改善箇所説明図

オーディオ本体

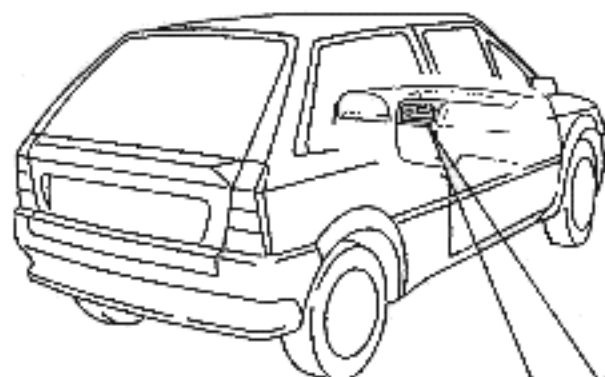
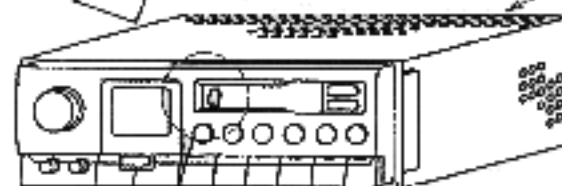
基準不適合発生箇所

音響機器のオーディオ本体の配線基盤において、当該基盤の製造工程が不適切なため、コンデンサーが損傷しているものがあり、そのままの状態で使用を続けると、当該コンデンサーの端子間が短絡して、スピーカーに過大な電流が流れ、最悪の場合、火災に至るおそれがある。

改善内容

全車両、オーディオ本体を良品と交換する。

識別：カセット挿入口内部の金具に黒インクを塗布する。
